大飯発電所第3,4号機  
火災感知器増設に係る  
設計及び工事計画認可申請

各エリアにおける火災感知器の選定から  
設置までの全体設計フロー及び  
基本設計方針の見直し案について

2022年7月  
関西電力株式会社

### 火災感知器の感知方式と種類

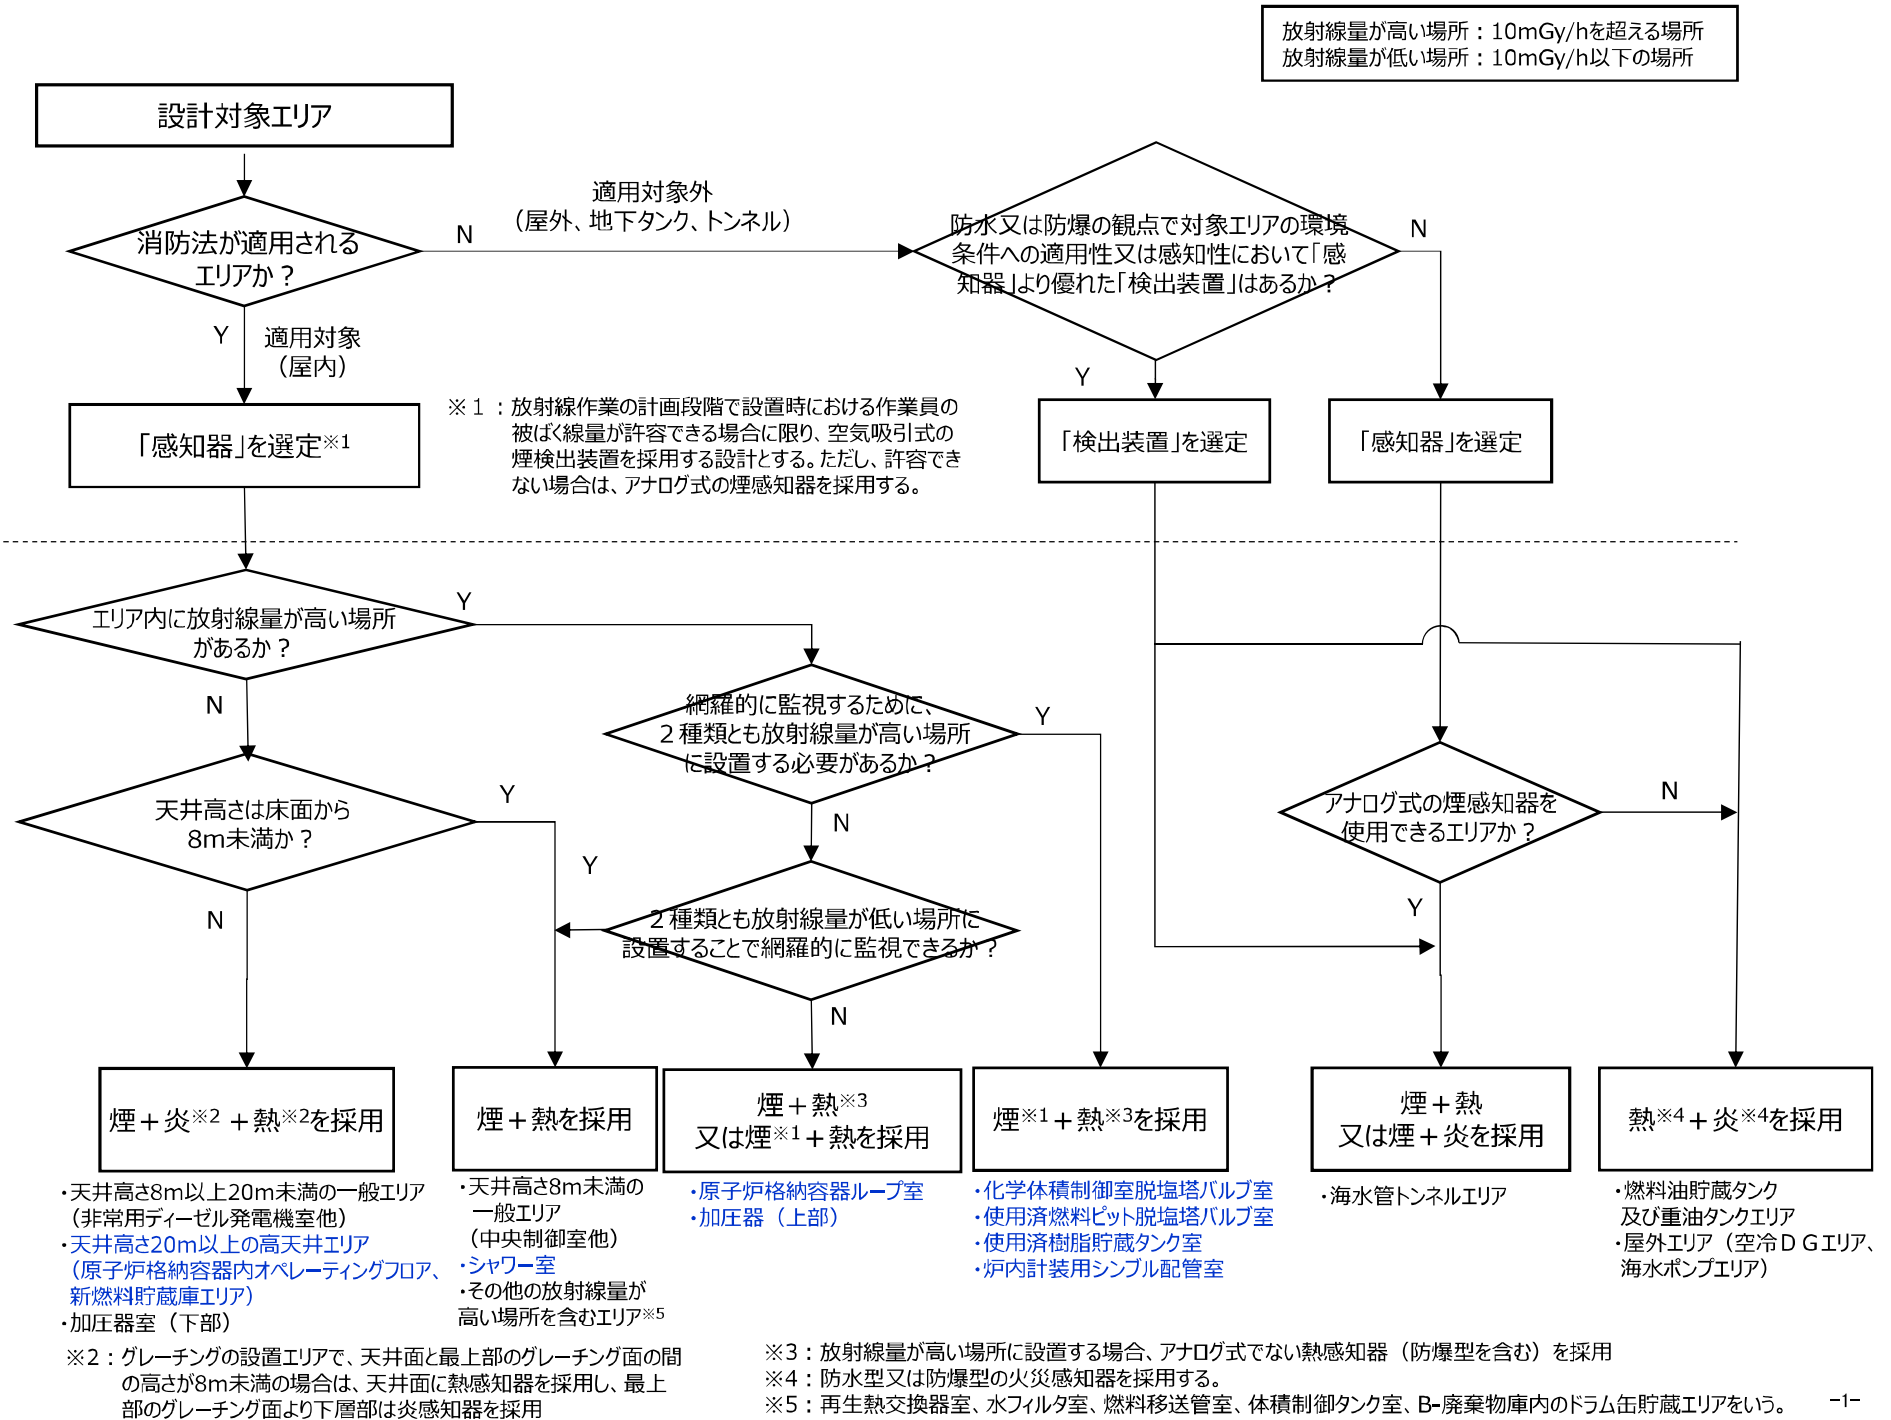
アナログ式の感知器を優先して採用する方針とする。

具体的には、アナログ式の煙感知器、アナログ式の熱感知器又は炎が発する赤外線又は紫外線を感知するため、煙や熱が感知器に到達する時間遅れがなく、火災の早期感知に優位性があるアナログ式でない炎感知器を選定する設計を基本とする。

放射線の影響によりアナログ式の熱感知器の故障が想定される放射線量が高い場所はアナログ式でない熱感知器、発火性又は引火性の雰囲気形成のおそれがある場所並びに水素が発生する可能性がある場所は火災の発生防止の観点よりアナログ式でない防爆型の熱感知器を選定する設計とする。

また、消防法施行規則の適用対象であるが消防法施行規則どおりに感知器を設置できない場所については、感知器と同等の機能を有する機器（以下、検出装置という。）を選定対象に含め、消防法施行規則の適用対象外の場所については、防水又は防爆の観点で設置場所の環境条件に感知器より適している、又は火災を感知器より有効に検出できる場合、検出装置を優先して採用する方針とする。

感知方式の組合せ

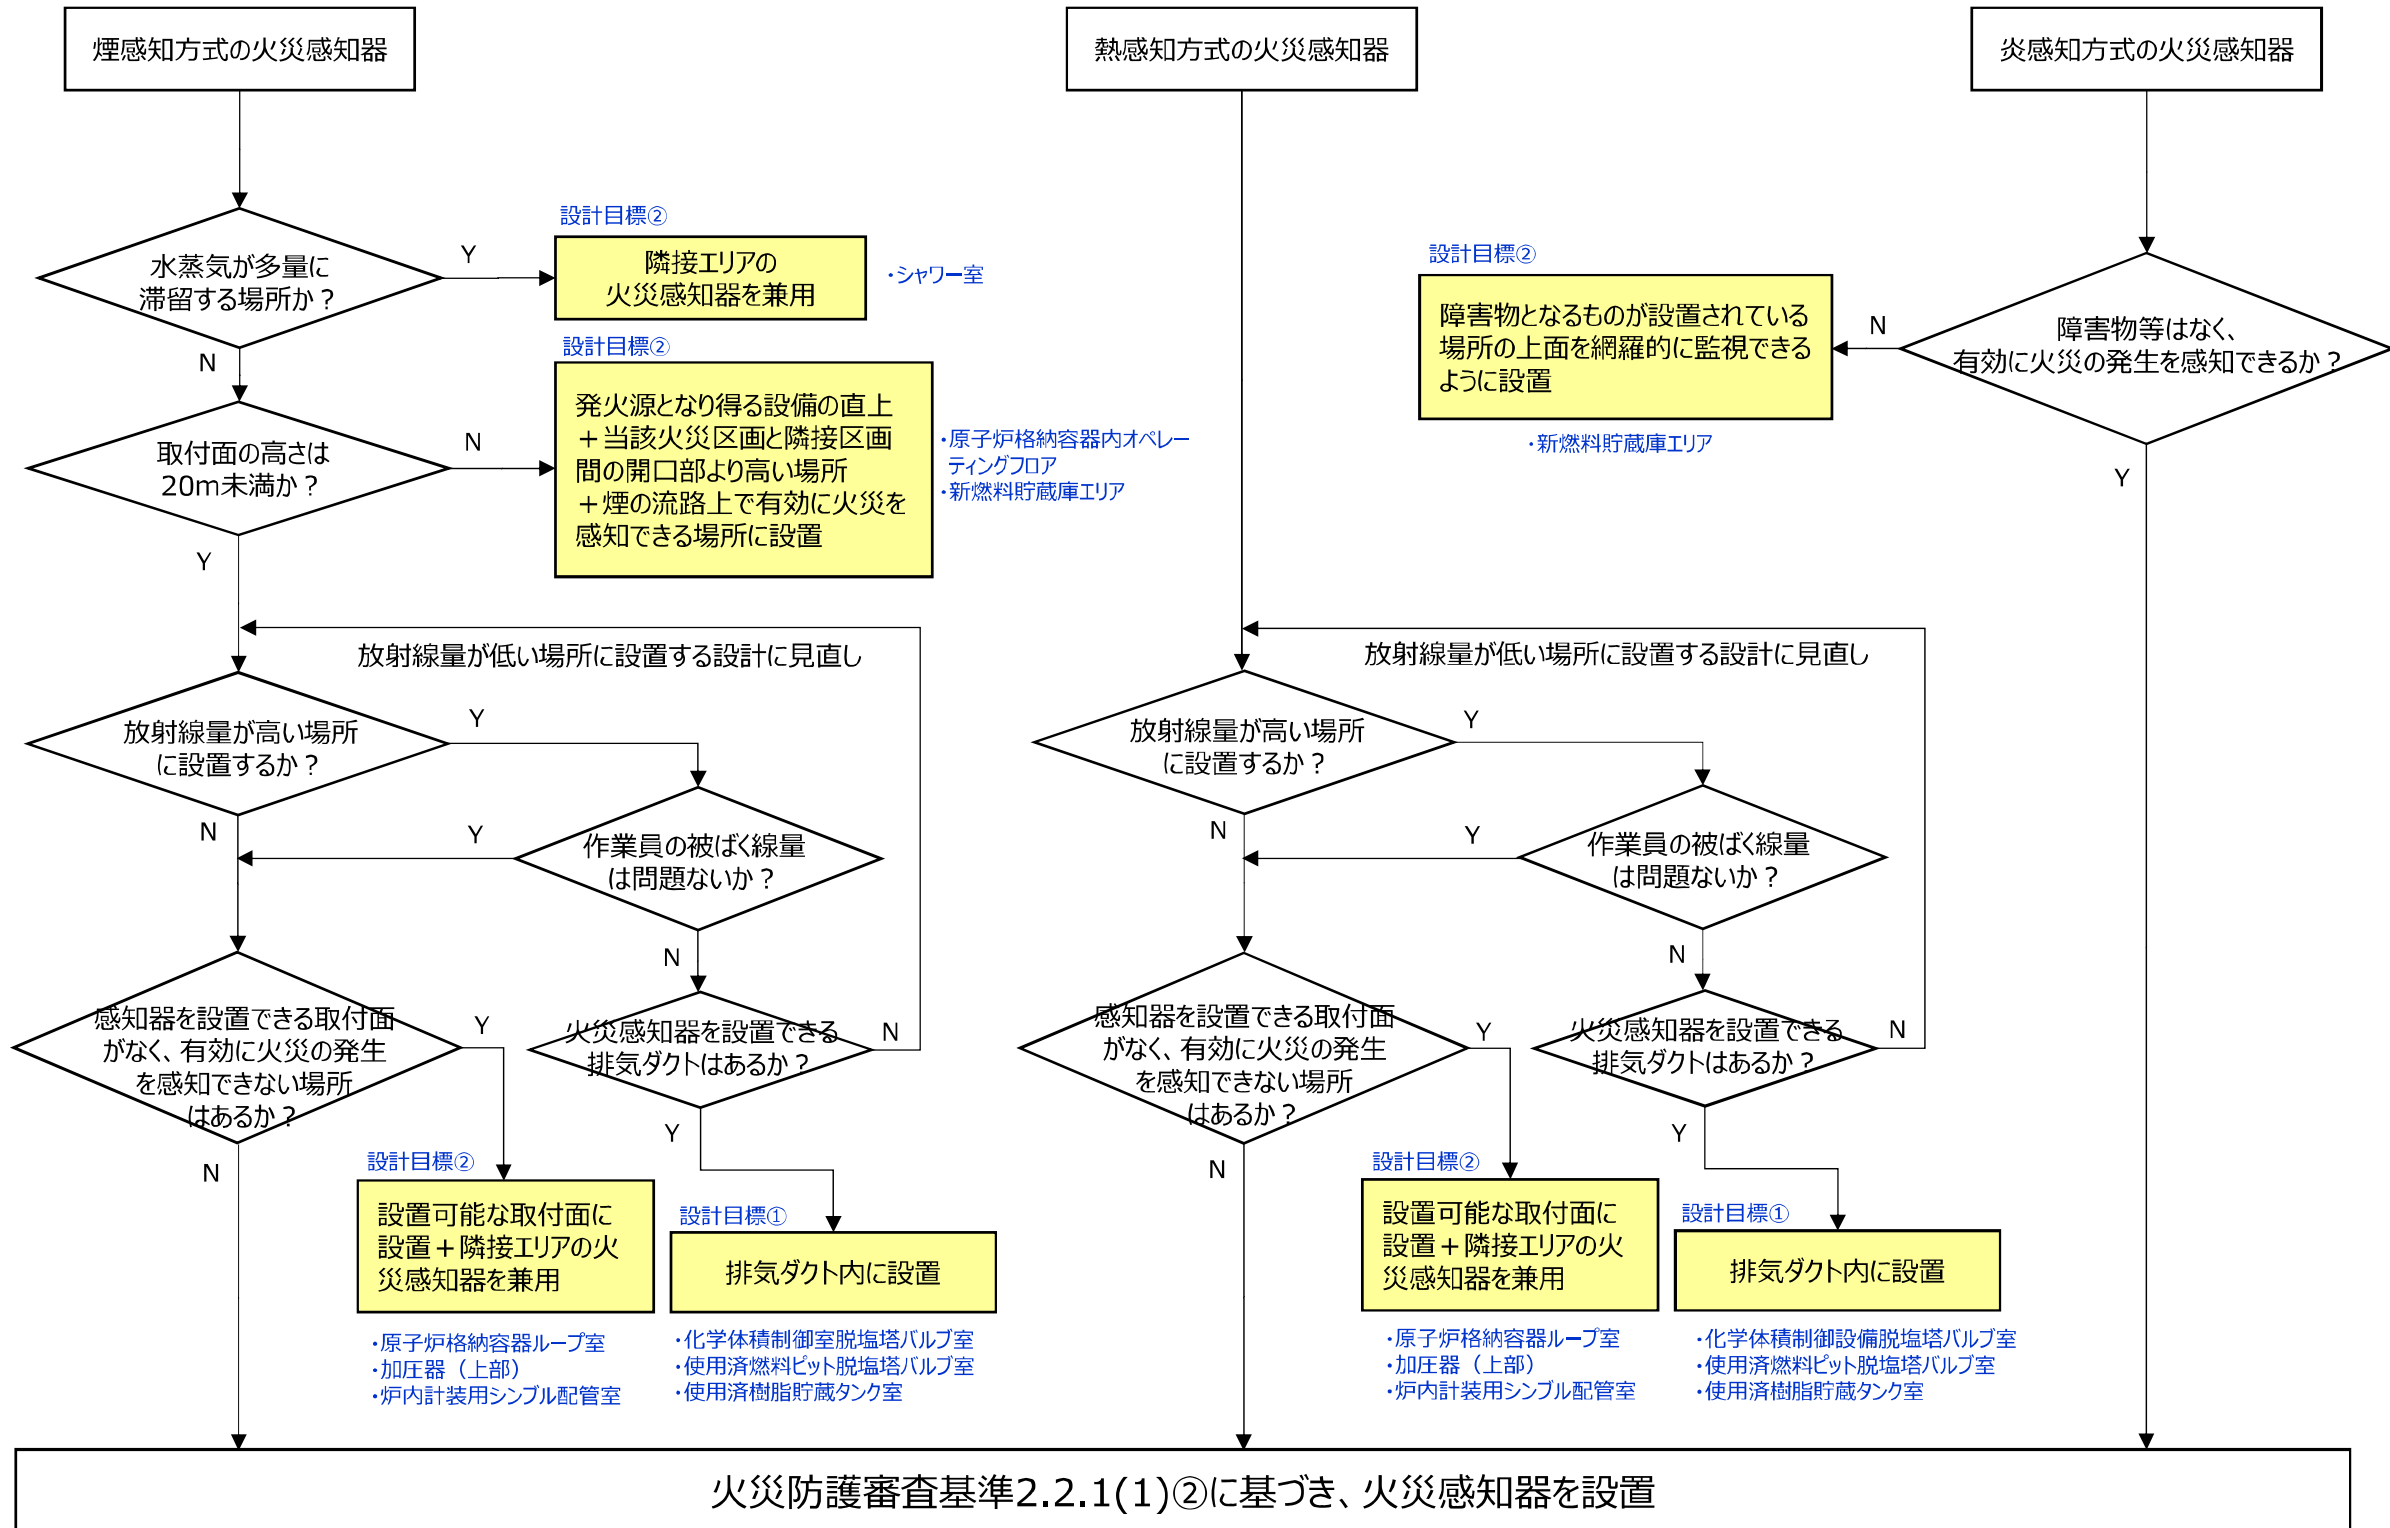
火災感知器は、火災区域又は火災区画における放射線、取付面高さ、温度、湿度、空気流等の環境条件、予想される火災の性質（急激な温度変化、煙の濃度の上昇、赤外線量の上昇）を考慮し、火災を早期に感知できるよう、固有の信号を発する異なる種類の火災感知器を組合せて設置する設計とする。

感知方式の組合せは、煙感知方式と熱感知方式の組合せを基本とし、放射線量が高い場所がなく、天井高さが床面から8m以上の場所については、煙感知方式と炎感知方式の組合せを採用する方針とし、グレーチングが設置されている場所において、天井面と最上部のグレーチング面との間が8m未満の場合は、天井面に炎感知器ではなく、熱感知器を設置する設計とする。

ただし、消防法施行規則の適用対象外の場所において、アナログ式の煙感知器を使用できる場所は、煙感知方式と熱感知方式又は炎感知方式の組合せを採用し、アナログ式の煙感知器を使用できない場所については、熱感知方式と炎感知方式の組合せを採用する方針とする。
